克拉玛依市建设项目规划听证及变更批前公示牌（一）

克拉玛依区建筑垃圾循环利用综合处置中心（变更）

一、总图变化

二、建筑单体变化

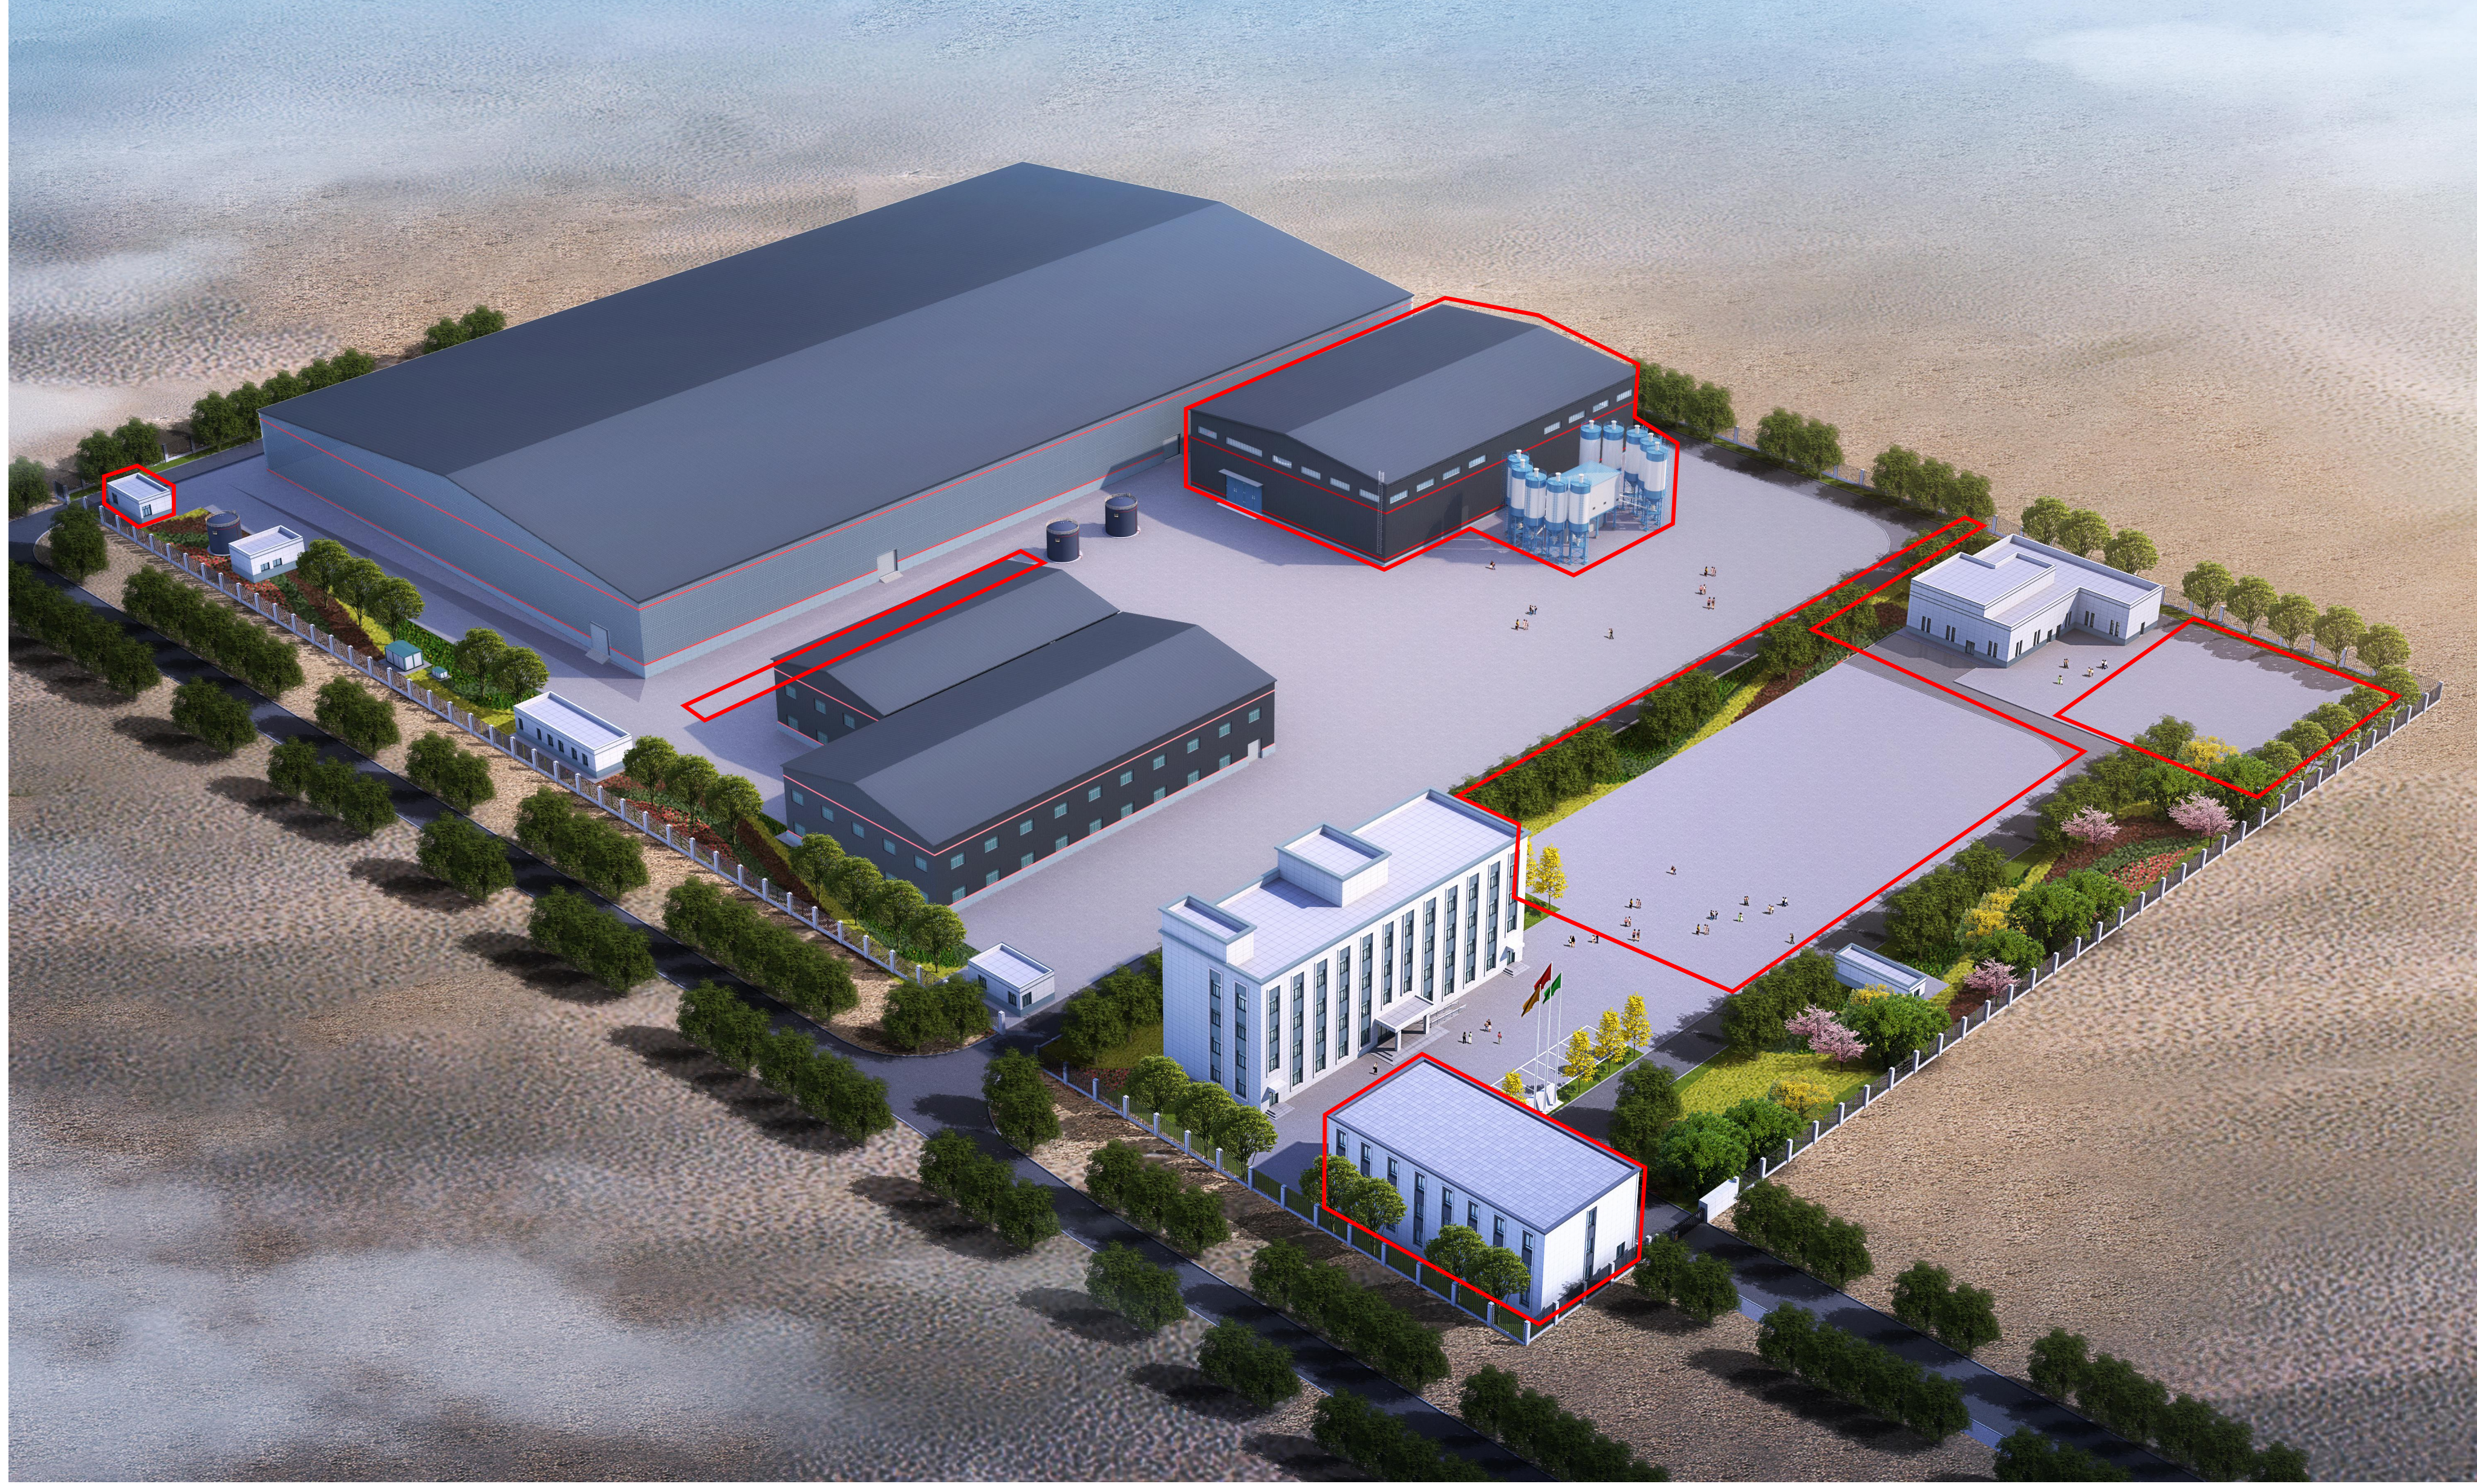
1. 原总图中停车库、门卫一、罐区及规划厂房取消，在停车库位置新建科研楼一栋（建筑面积1451.25m²），原规划厂房位置新建料仓一栋（建筑面积2470m²）及放置砼构件生产设备。
2. 原生产区与办公区高差位置采用挡土墙处理，现更改为种植护坡处理，增加护坡绿化面积1370.68m²；办公区内取消部分绿化改为硬化场地，减少绿化面积5215.82m²，增加硬化场地5215.82m²。
3. 门卫三建筑面积减小，变更前建筑面积75.84m²，变更后建筑面积47.59m²，减少28.25m²。
4. 办公区出入口宽度增加，变更前宽度为8m，变更后宽度为26m。

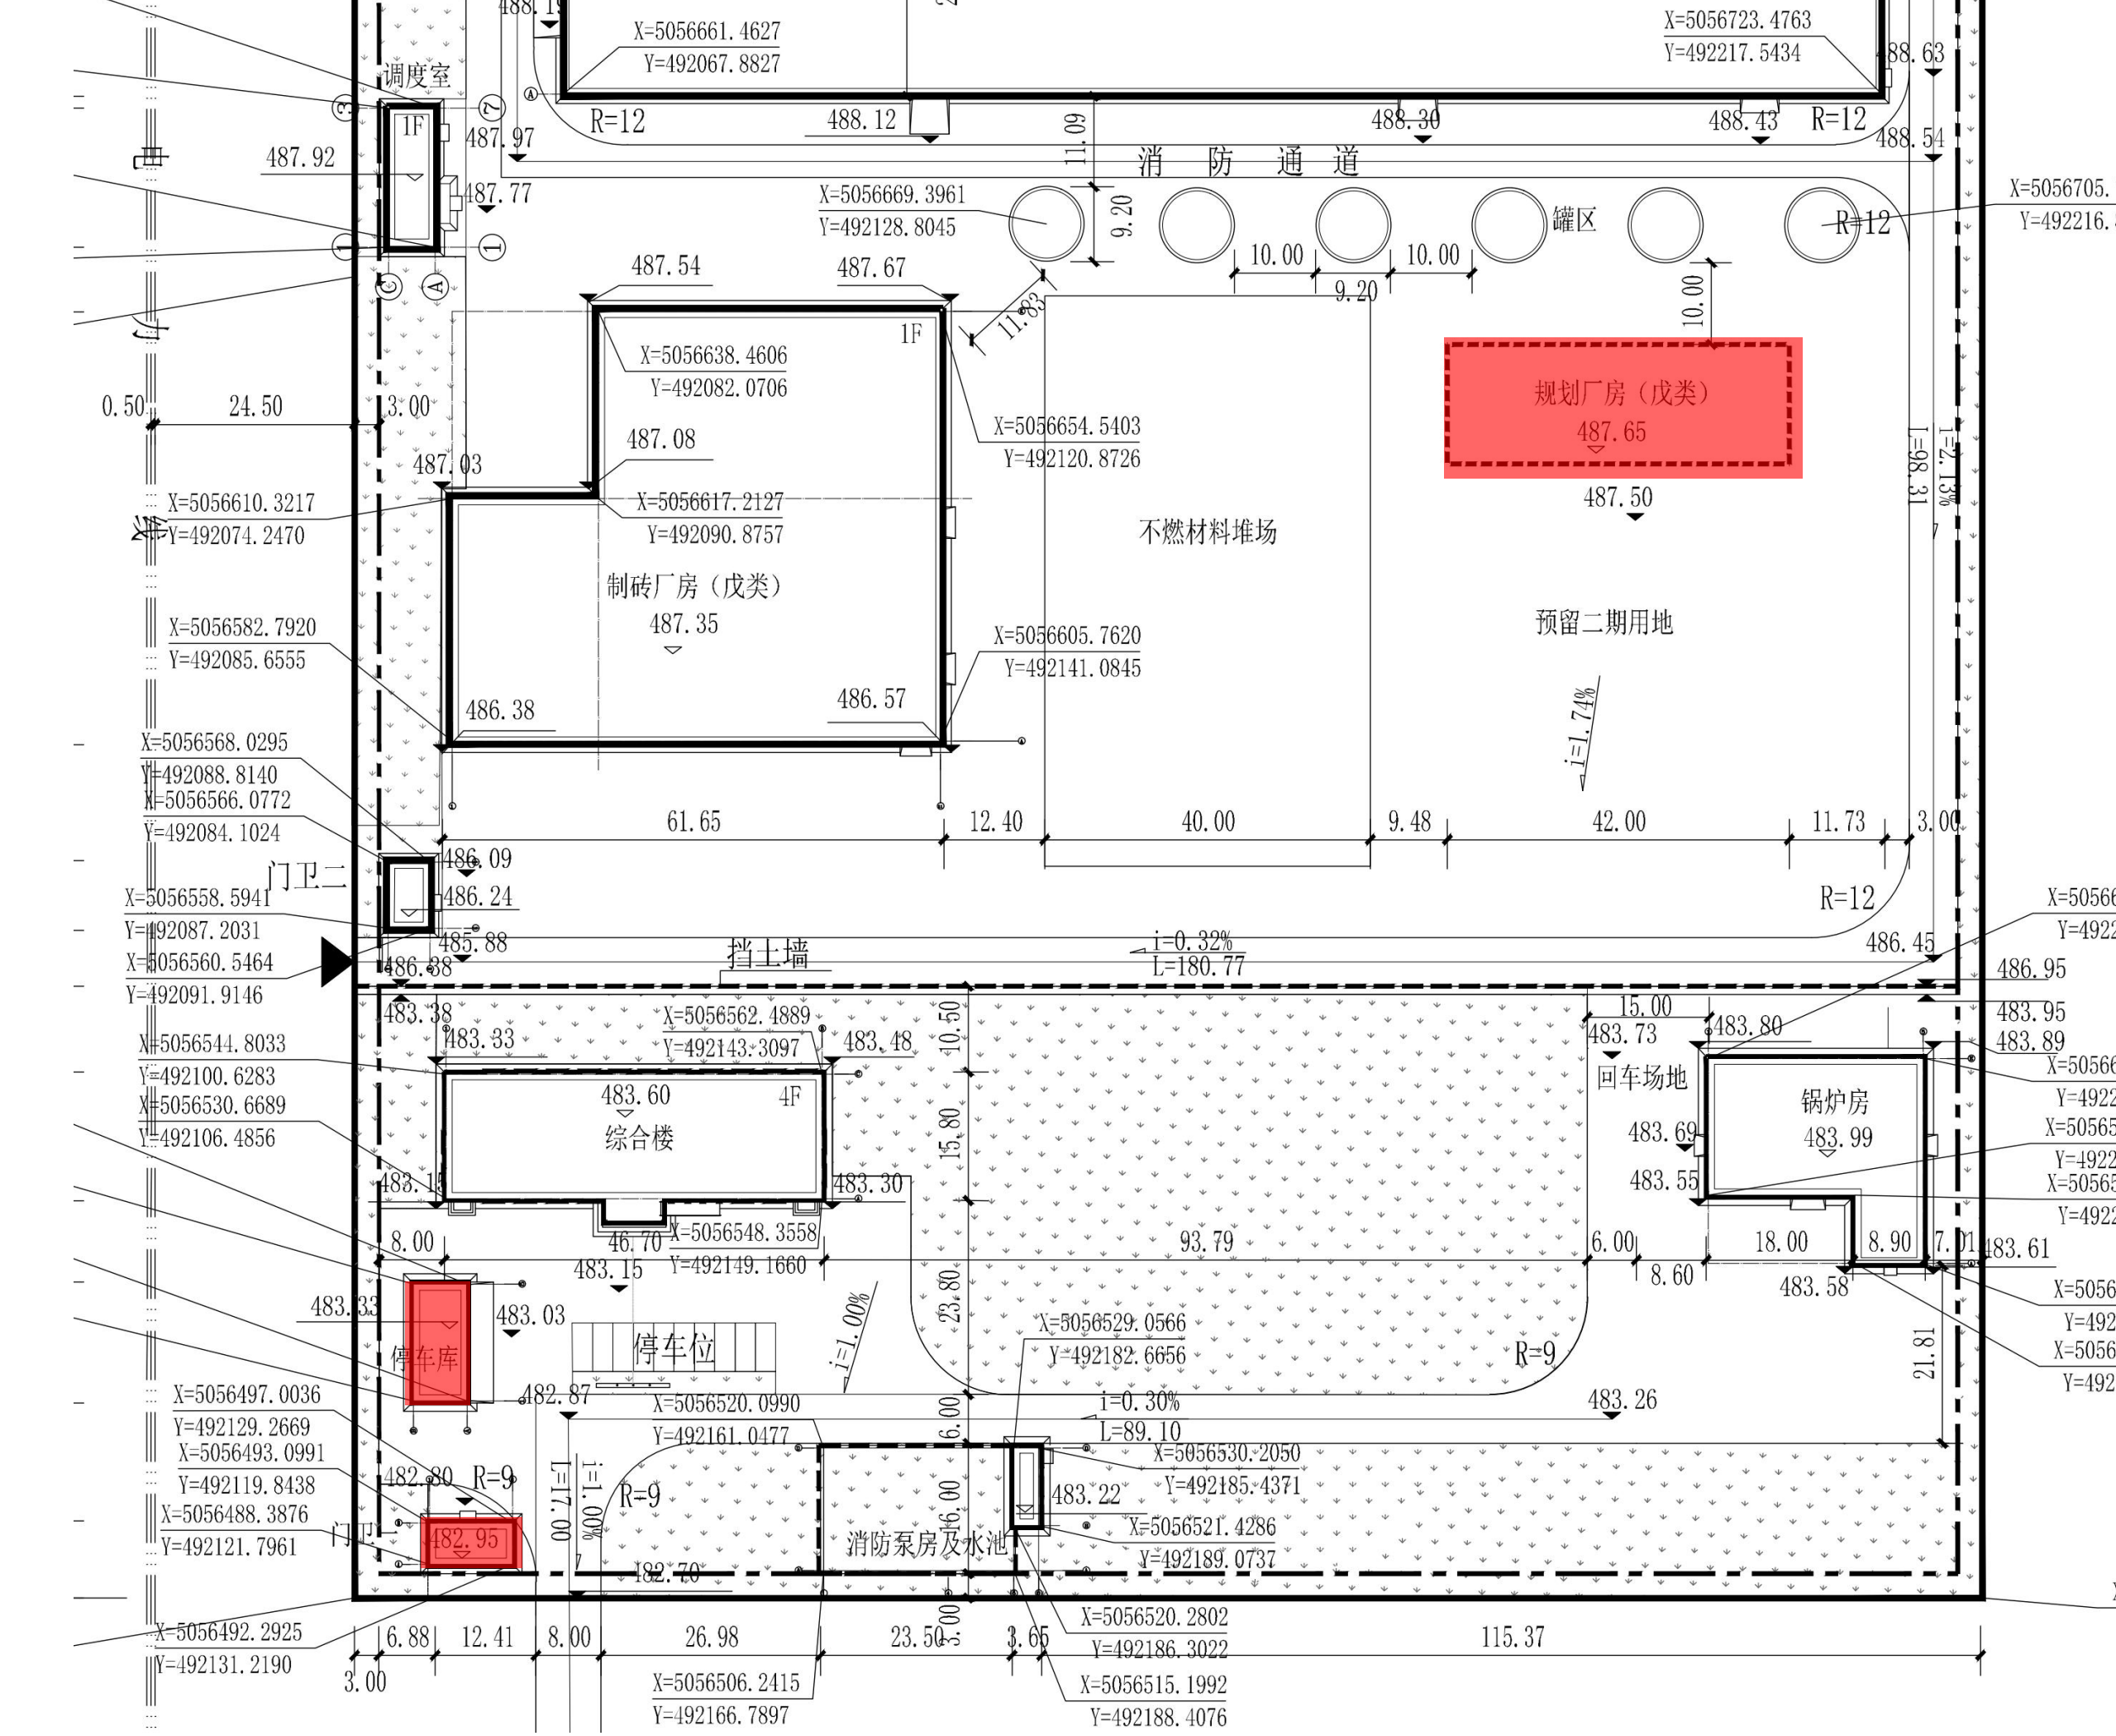
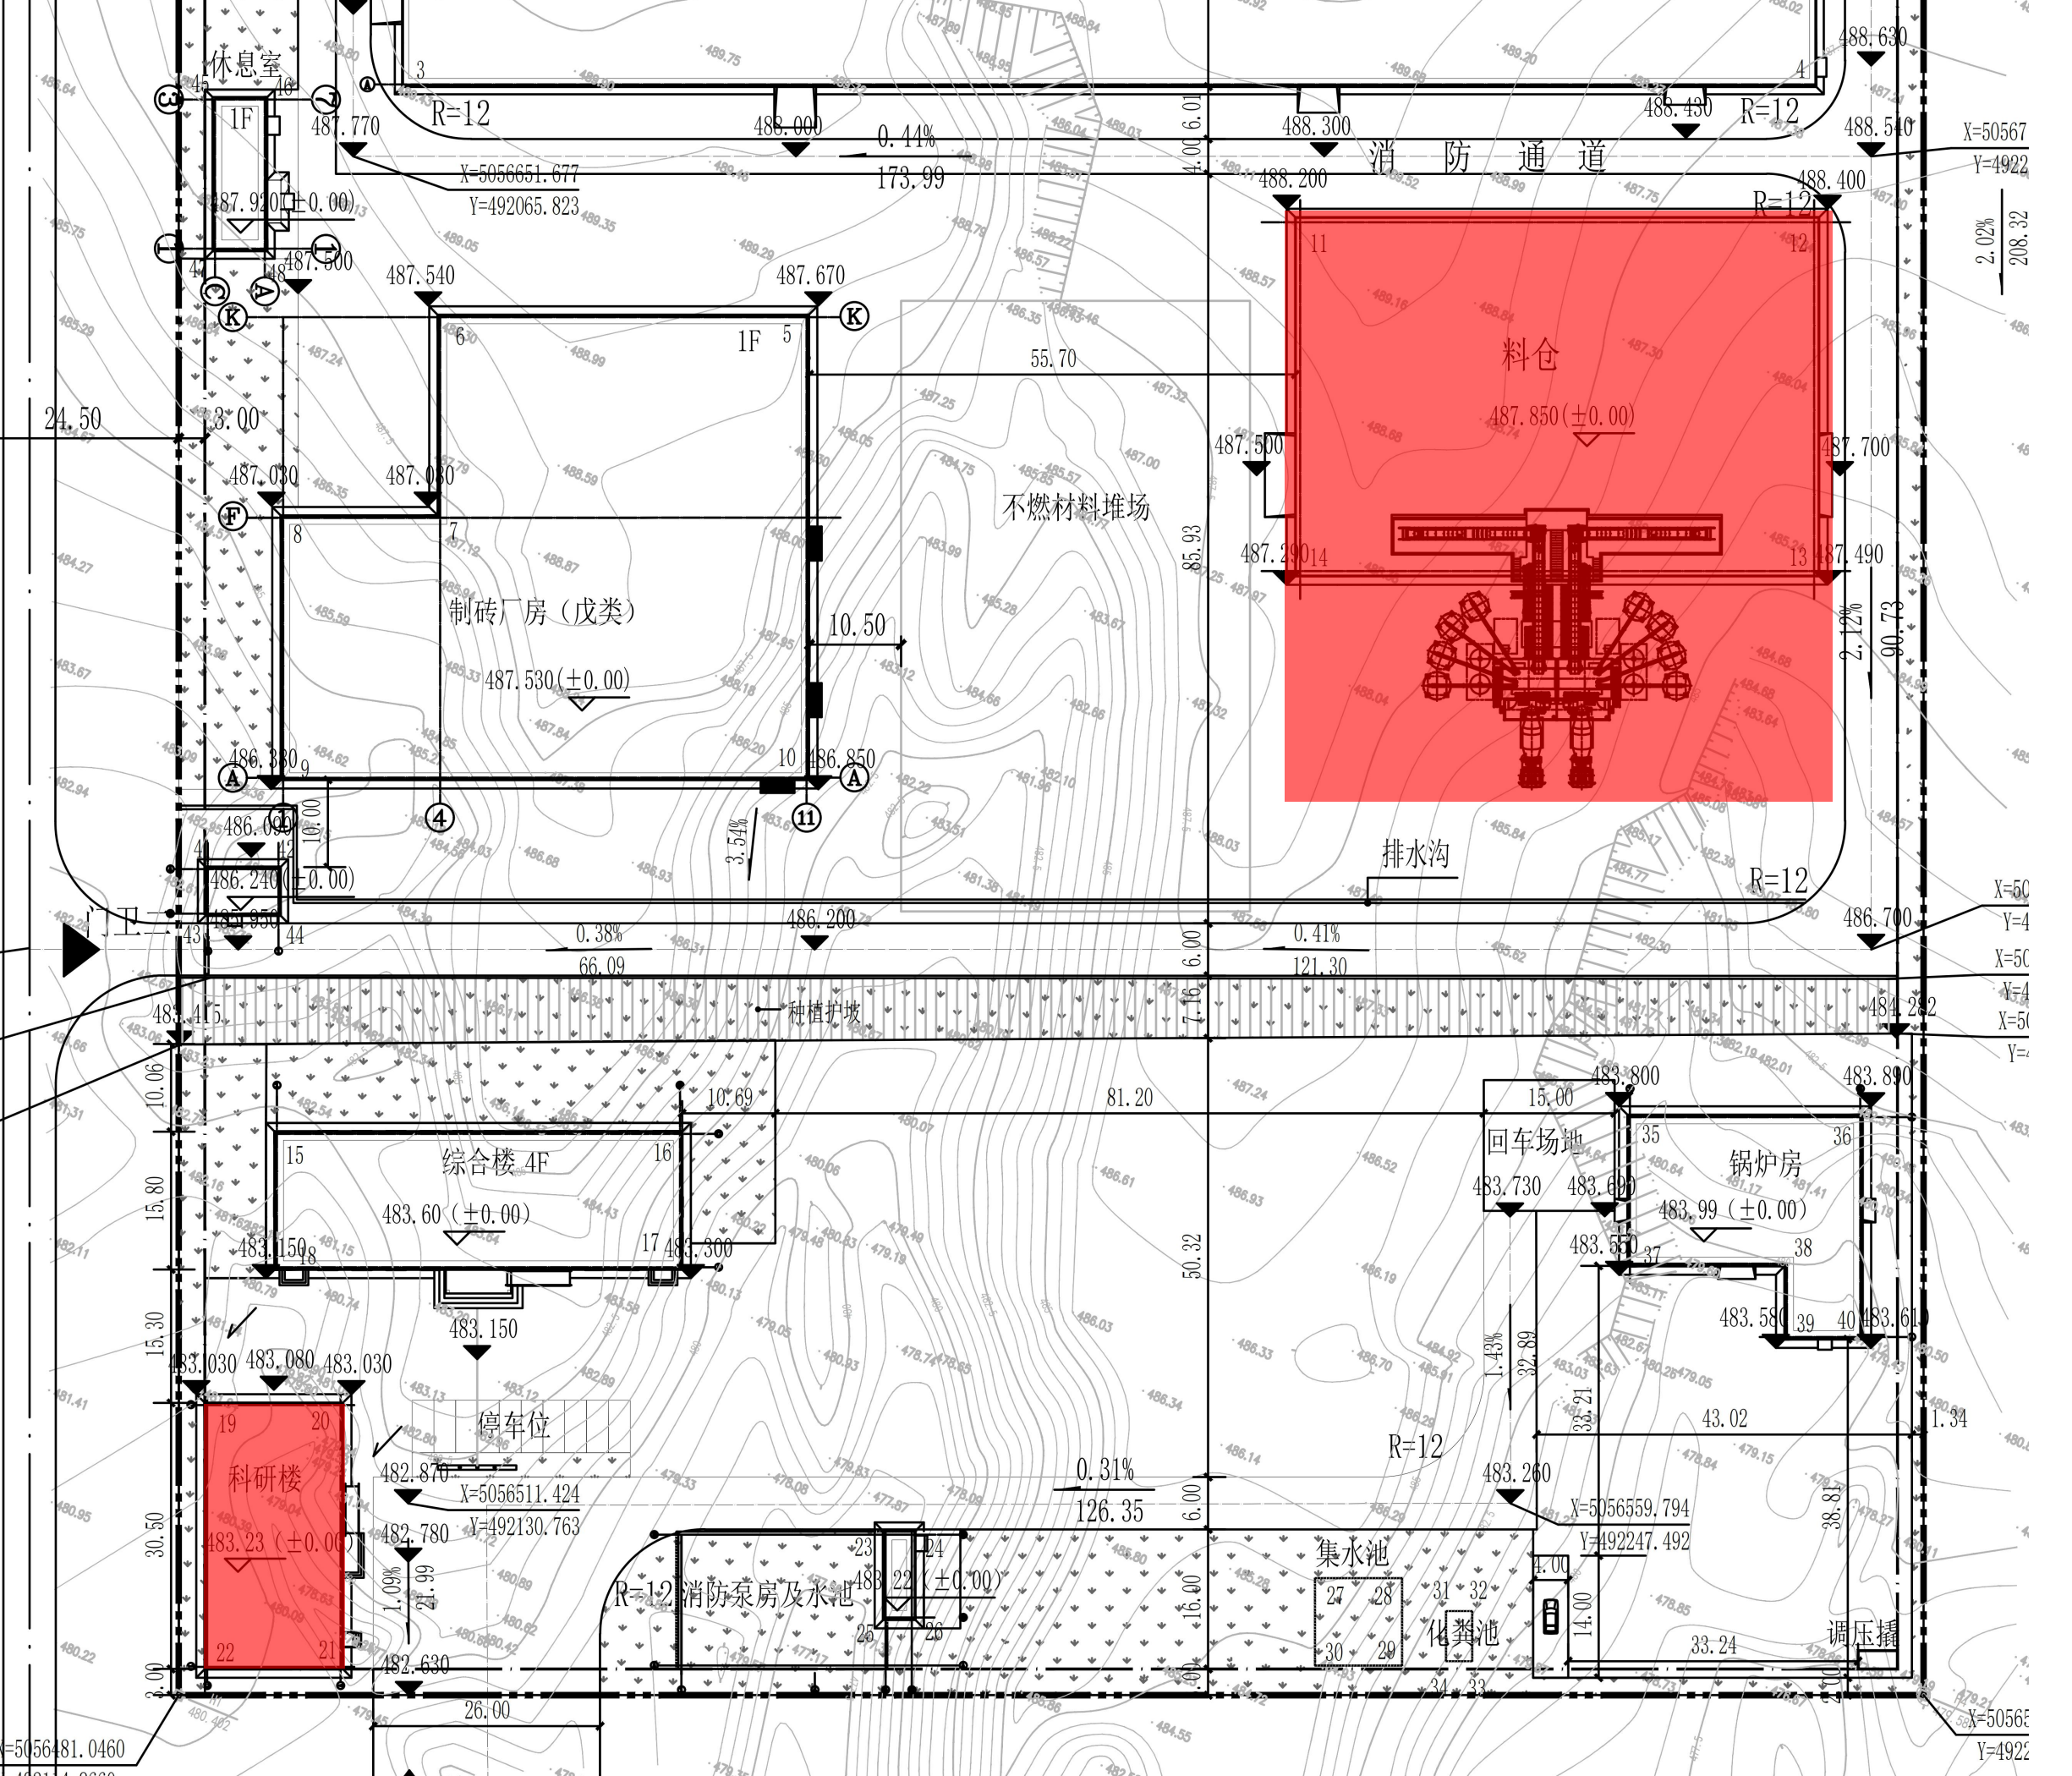
变更前：

门卫一建筑面积47.59m²，砖混结构，地上一层，建筑高度为3.45m，室内外高差为0.15m；主要使用功能为门卫室和休息室。

停车库建筑面积104.47m²，砖混结构，建筑高度3.9m，室内外高差0.3m，主要功能为停车库。

规划厂房建筑面积618m²，钢结构，地上一层，建筑高度为8.15m，室内外高差为0.15m。

变更后：

科研楼总建筑面积1451.25m²，占地面积为483.75m²，框架结构，地上三层，主要使用功能为检测室、实验室及办公室等。

料仓总建筑面积2470.00 m²，地上一层，占地面积为2470.00m²，钢结构，主要使用功能为砂石料库房。
